RÉSEAU STRUCTURANT DE TRANSPORT EN COMMUN
EN ROUTE VERS LA MODERNITÉ

**Réponses aux
questions et commentaires
pour le projet de construction d'un tramway
sur le territoire de la ville de Québec**

Dossier MELCC : 3211-08-015

Le 20 mars 2020

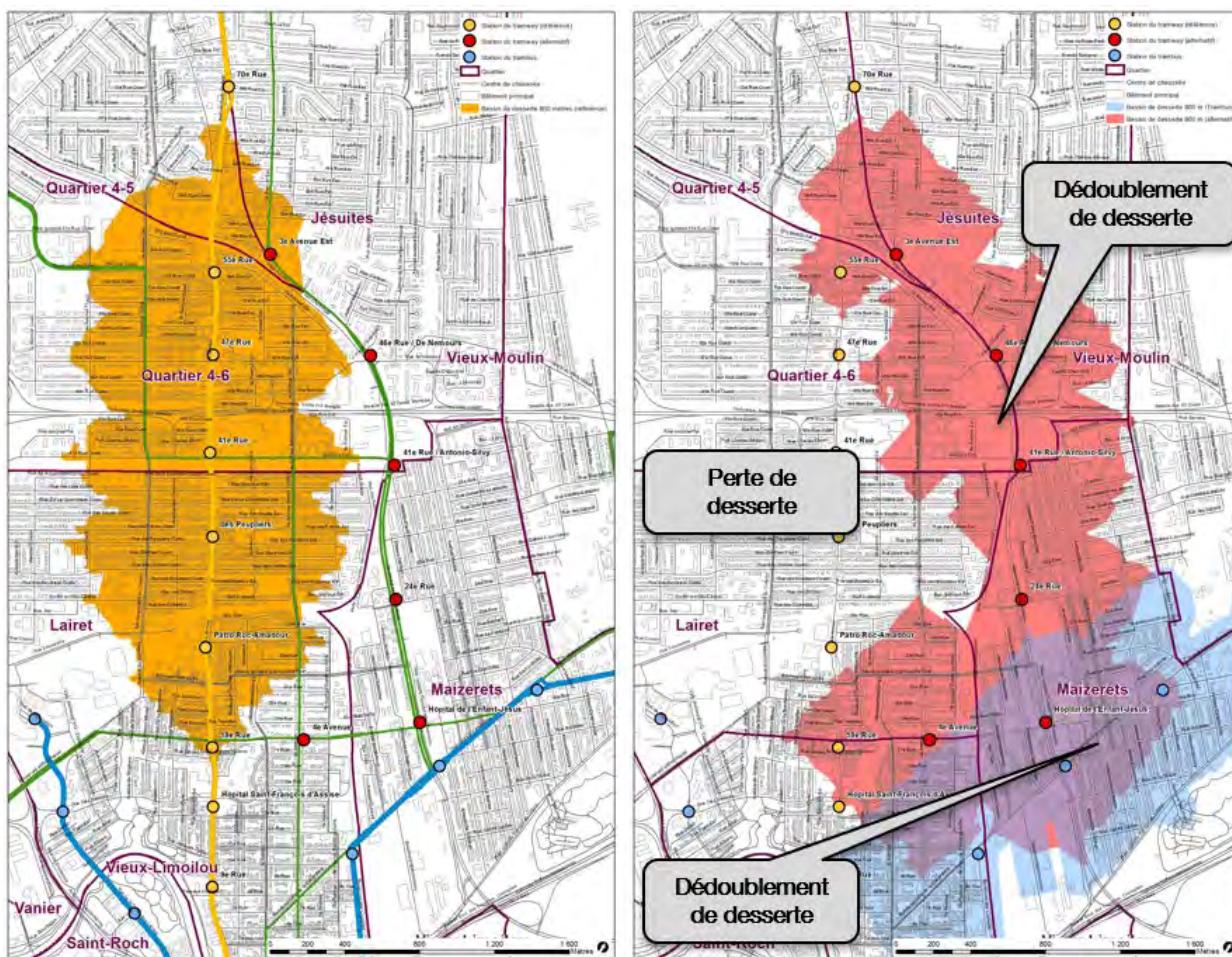
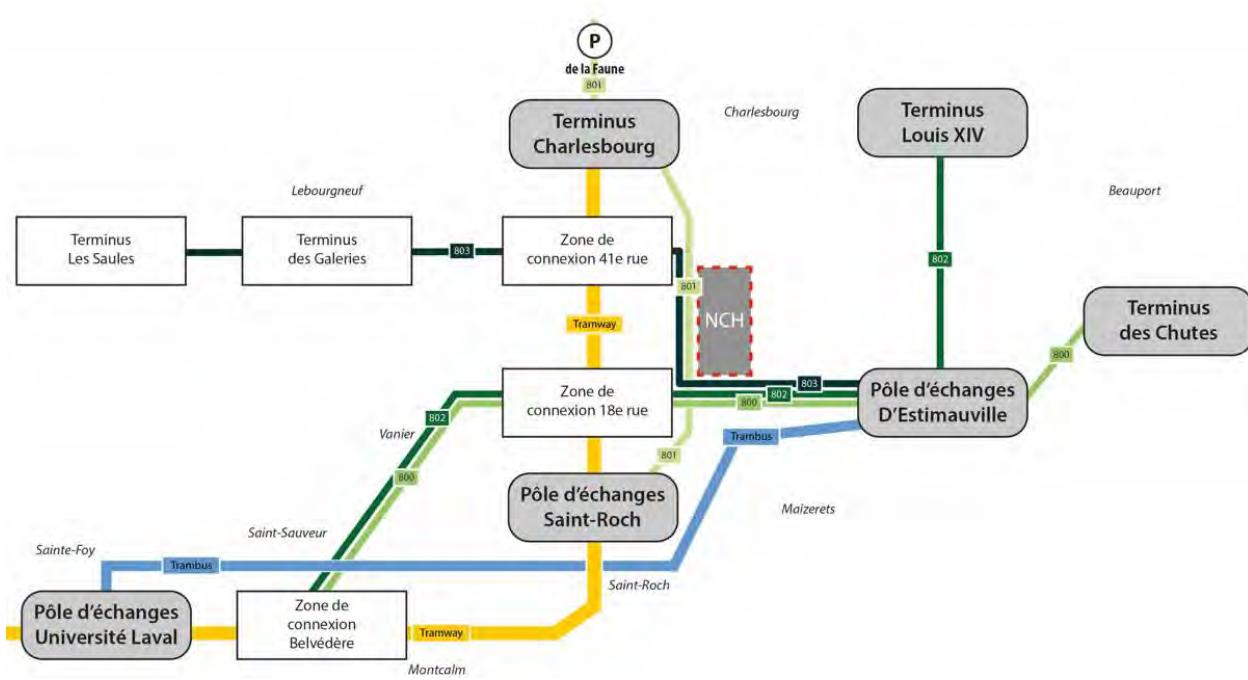
- QC-11** Tel que mentionné à la section 2.4 de la directive ministérielle, l'étude d'impact doit présenter les différentes variantes du projet qui ont été envisagées pour répondre aux problèmes ou aux besoins à l'origine du projet en considérant celles qui ont été proposées lors des consultations effectuées par l'initiateur. Celui-ci n'a fourni que des variantes de la portion ouest de son tracé. Est-ce que d'autres tracés ont été considérés? L'initiateur doit faire une comparaison des variantes présélectionnées et expliquer le raisonnement ainsi que les critères utilisés pour arriver au choix de la variante retenue pour l'analyse détaillée.

Dans le cadre de la planification du projet de réseau structurant visant à déterminer le choix du tracé, des analyses de variantes ont été effectuées pour le secteur Limoilou.

Les trois virages à faible rayon ainsi que le milieu traversé sont considérés comme des éléments négatifs sur les temps de déplacements des usagers du tramway. Considérant les impacts techniques et de fonctionnalité sur la 3^e Avenue et sur la 18^e rue ainsi que le potentiel plus intéressant en termes de desserte, le Bureau de projet a donc recommandé de préserver le tracé sur la 1^{re} Avenue entre le centre-ville et Charlesbourg.

à 90 degrés (1^{re} Avenue / 18^e Rue et 18^e Rue / boulevard Henri-Bourassa), difficulté d'accès au Centre d'exploitation et d'entretien secondaire de la 41^e Rue, franchissement d'un pont d'étagement autoroutier et pentes importantes conditionnant l'insertion d'une station intermédiaire dans le sud de Charlesbourg.

Aux enjeux d'insertion, un constat s'ajoute concernant le tracé alternatif : les analyses ont démontré que la prolongation ne présente pas de gain en accessibilité et bassin de desserte. Si l'avantage principal de la variante est la desserte directe du nouveau centre hospitalier, la limite anthropique de la voie ferrée et du corridor des Cheminots conditionne fortement l'accessibilité aux stations pour les résidants du Vieux-Limoilou, de Lairet et de Saint-Rodrigue. Une analyse socioéconomique a démontré que le tracé de référence dessert des milieux plus propices à l'utilisation du transport en commun. La plupart des indicateurs (densité, marchabilité, âge, défavorisation et revenu) ont démontré qu'un tramway sur la 1^{re} Avenue est plus avantageux du point de vue de l'équité sociale.

Pour ce qui est du principal générateur sur le tracé alternatif, force est de constater qu'il est desservi par d'autres composantes du réseau de transport en commun, dont le Trambus et quatre lignes Métrobus. Le Bureau de projet a donc recommandé de préserver le tracé sur la 1^{re} Avenue entre le centre-ville et Charlesbourg.

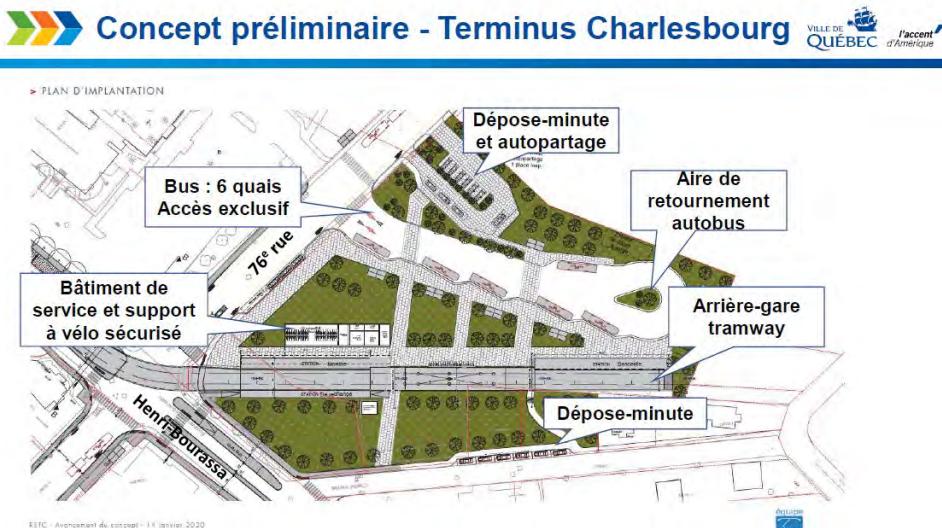
QC-17 Le flux des véhicules automobiles entremêlé aux passages et aux manœuvres de retournement des tramways, au terminus Charlesbourg ainsi qu'au terminus partiel du pôle Saint-Roch, soulève des questions quant à la fonctionnalité de la circulation.

- a) Quel sera l'impact de ces mouvements véhiculaires sur la circulation automobile et sur la fonctionnalité du réseau routier de ces secteurs?
- b) L'initiateur doit présenter un plan d'ensemble des composantes du projet dans ces deux secteurs, ainsi qu'au pôle de Sainte-Foy, à une échelle appropriée qui permet notamment d'obtenir une représentation de l'ensemble des aménagements et des ouvrages prévus.

Comme mentionné en réponse à la question 13, les secteurs des pôles d'échanges Saint-Roch et Sainte-Foy font l'objet d'un raffinement de la conception par le Bureau de projet. La Ville entend déposer au MELCC des addendas à l'étude d'impact pour ces deux secteurs. Ces addendas comprendront une description des modifications accompagnée d'une analyse des impacts et répondront ainsi au questionnement de la question 17.

Pour ce qui est du Terminus Charlesbourg, nous joignons le plan concept d'implantation.

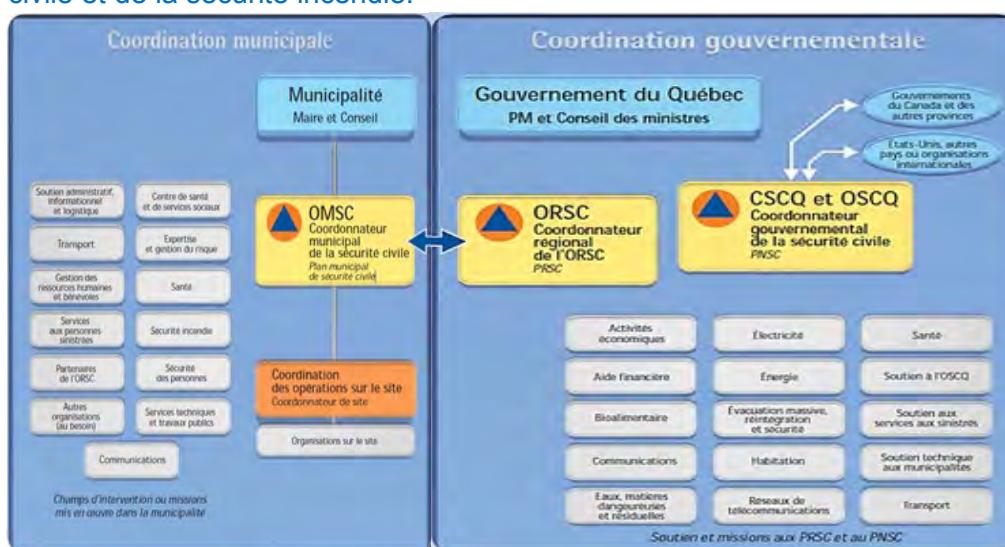
- QC-108** À la figure 10.4 de la page 10-11, la figure de la structure de gestion concertée sur le site de la sécurité civile au Québec en lien avec les municipalités est partielle.

Veuillez reproduire la figure originale en entier et corriger la référence soit *Cadre de coordination de site au Québec*, pages 14-15, figure 2.

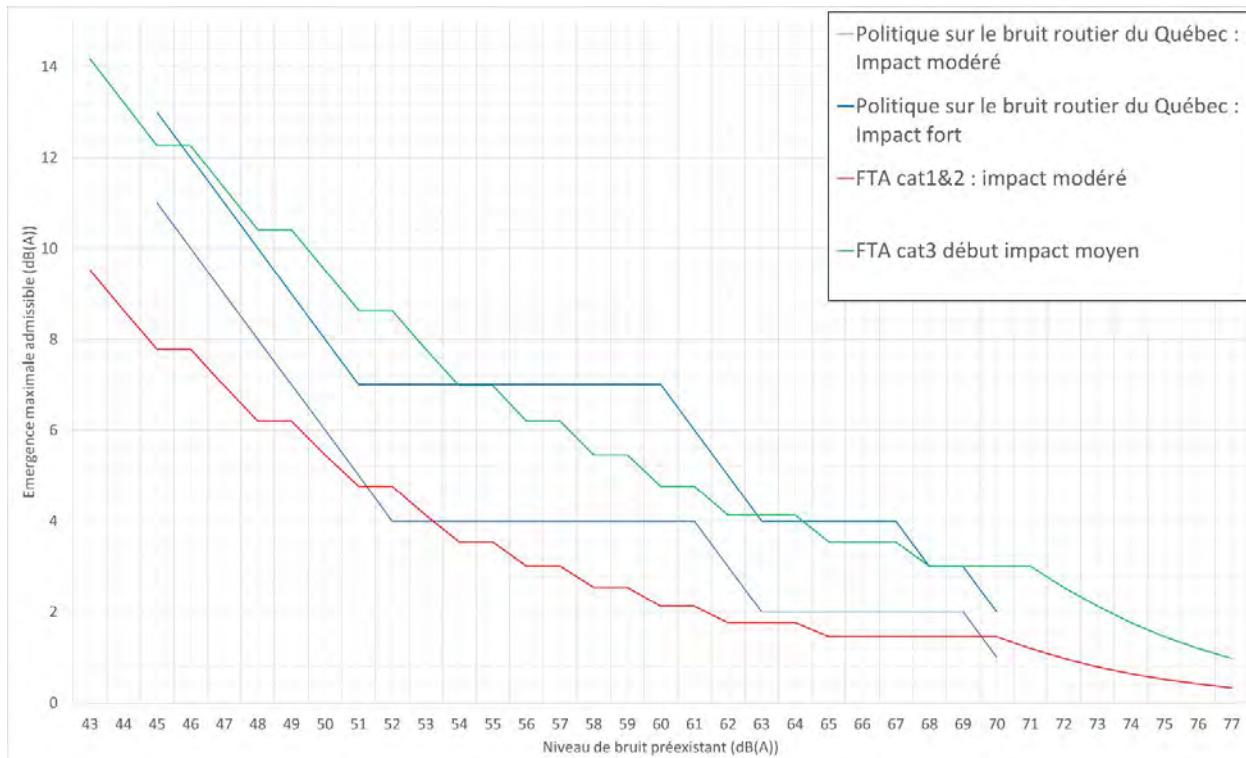
QC-128 La figure 134 de la page 176 semble montrer que l'arrière de résidences situées dans le secteur du croisement entre le tracé du tramway et l'avenue McCartney présentent des niveaux de bruit supérieurs à 50 dB(A) L_{nuit} . De plus, les niveaux de bruit à l'arrière des bâtiments les plus près du tramway sont généralement supérieurs à 45 dB(A), soit une valeur supérieure à la recommandation de 44 dB(A) L_{nuit} de l'OMS.

Le niveau sonore en façade à l'arrière des bâtiments cités (croisement ligne tramway et av. McCartney) est effectivement de l'ordre de 50 dB(A), soit 6 dB au-dessus du seuil recommandé par l'OMS la nuit.

Dans le cas où il serait jugé nécessaire de respecter les recommandations (valeurs-guides) de l'OMS pour le bruit ferroviaire, deux solutions peuvent être envisagées :

- La mise en place d'un écran antibruit, en sachant qu'il sera probablement difficile à intégrer dans le paysage urbain et peut poser d'autres difficultés (emprise du projet, problème de sécurité).
- Une solution alternative pourrait consister à renforcer l'isolement acoustique des façades exposées à un niveau de bruit supérieur à la recommandation de l'OMS. Pour que l'effet soit apprécié par les résidants, il faut au préalable s'assurer que l'isolement de la façade dans l'état actuel est courant/moyen et peut donc être amélioré. Pour évaluer le gain potentiel, il est donc nécessaire de réaliser un diagnostic acoustique du bâtiment en termes d'isolement sonore des façades.

ANNEXE 3. FIGURE 7.1.2.9 PIÉZOMÉTRIE

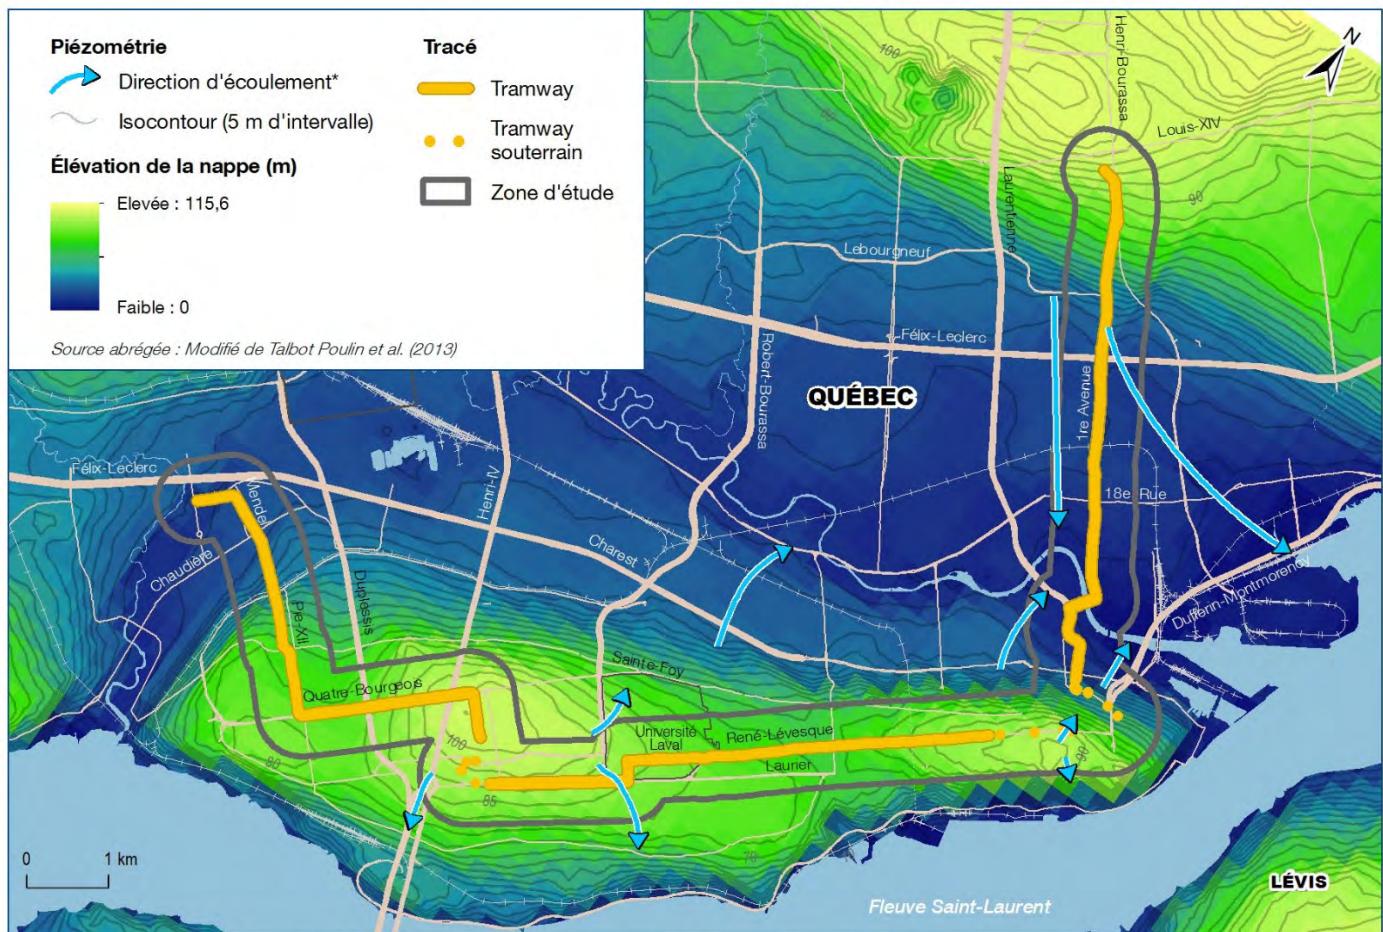
La source des données utilisées pour créer la figure 7.129 n'est pas mentionnée. De plus, la carte est difficile à comprendre, de par le type de données illustrées et le choix de l'échelle de couleur. La carte présente l'élévation de la nappe d'eau souterraine et non pas la profondeur de la nappe sous la surface. L'élévation du terrain est indiquée par des courbes topographiques, mais leur valeur n'est pas indiquée. Sur la carte, au niveau de la route de l'Église, le niveau de la nappe est plus élevé que l'élévation du sol qui est d'environ 105 m à cet endroit.

- a) Veuillez indiquer la source des données pour cette figure.

Il s'agit d'une carte modifiée tirée du rapport final du projet d'acquisition de connaissances sur les eaux souterraines du territoire de la Communauté métropolitaine de Québec.

La figure 7.129 illustre les élévations de la nappe d'eau souterraine (piézométrie) sous forme de contours (courbes isopièzes) avec une échelle de couleur. Il ne s'agit pas de courbes topographiques. Nous constatons cependant une erreur dans la légende de la carte. On devrait lire à l'élément « Élévation de la nappe - Élevée : 115,6 m plutôt que 218 m ». Nous joignons une carte corrigée avec ajout de cotes aux courbes isopièzes en [l'annexe 3](#).
